Mission régionale d'autorité environnementale

**Avis délibéré de la mission régionale
d'autorité environnementale
Hauts-de-France
sur le projet de centrale photovoltaïque Auby Sud, Auby Nord A et
Auby Nord B sur la commune d'Auby (59)
Étude d'impact de décembre 2023**

n°MRAe 2024-8224,
2024-8225, 2024-8226

Plan masse (source : étude d'impact page 25)

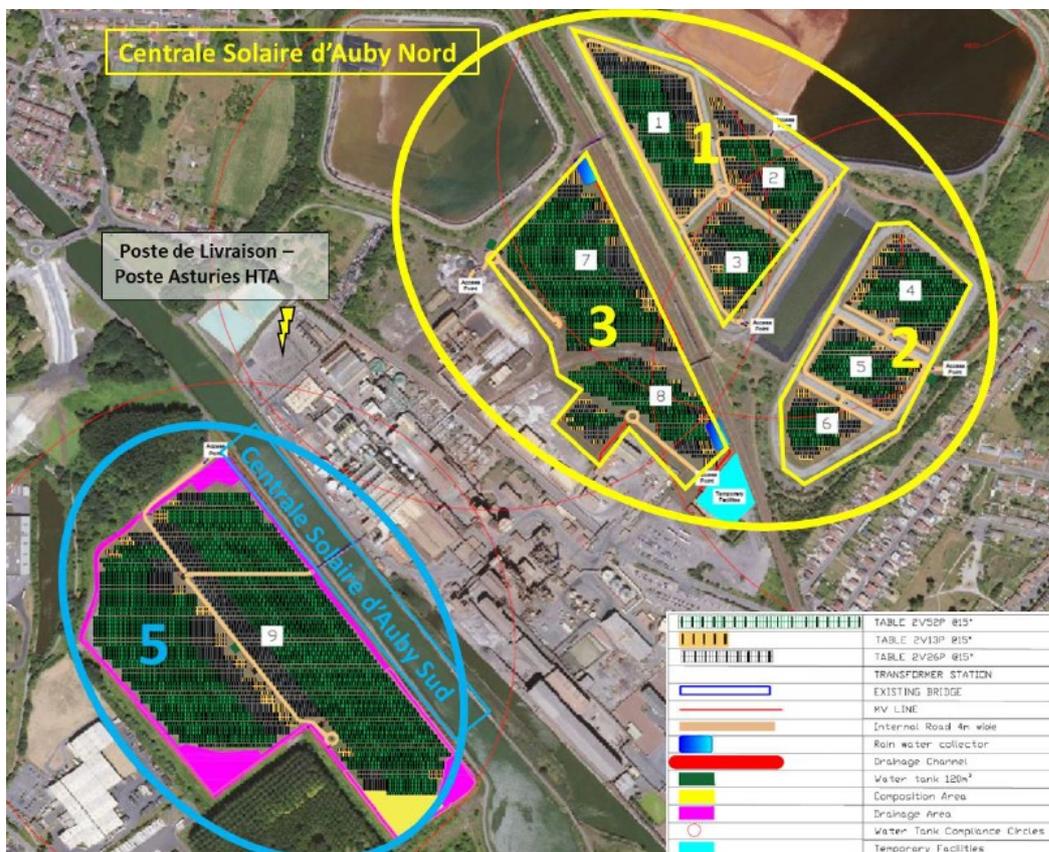
Le projet nécessite une mise en compatibilité du plan local d'urbanisme d'Aubry pour les zones 1 et 5 classées en zone N, les zones 2 et 3 étant classées en zone UEu permettant les activités économiques et industrielles. L'autorité environnementale a été saisie par courriel du 14 juin 2024 par la commune d'Aubry sur l'étude d'impact du projet dans le cadre de la déclaration du projet emportant mise en compatibilité du PLU pour le projet de centrale solaire. Ce courriel précisait que l'enquête publique de la déclaration du projet serait menée conjointement avec celle des permis de construire. Par courriel du 27 juin 2024, la commune d'Aubry a dessaisi l'autorité environnementale, dans l'attente de la complétude des dossiers de permis de construire afin de permettre à l'autorité environnementale de rendre un avis unique.

- présenter des cartographies localisant le périmètre de l'ICPE et le périmètre du projet ;
 - justifier, pour les différentes zones d'implantation de panneaux photovoltaïques, de la compatibilité du projet avec les réaménagements, réalisés ou en cours, dans le cadre des travaux de réhabilitation encadrés par des arrêtés préfectoraux complémentaires, notamment pour les zones 1 et 2, l'arrêté préfectoral du 15 janvier 2007, et pour la zone 3, celui du 10 décembre 2007 ;

- présenter les contraintes administratives et techniques pour chaque zone ;
 - la zone 5 fait l'objet, au titre de la législation des installations classées pour la protection de l'environnement, d'un arrêté préfectoral de réhabilitation en date du 29/02/2024². Cet arrêté porte également sur une dérogation à la destruction d'espèces protégées. Justifier en quoi le projet est compatible avec les prescriptions associées à cette dérogation ;
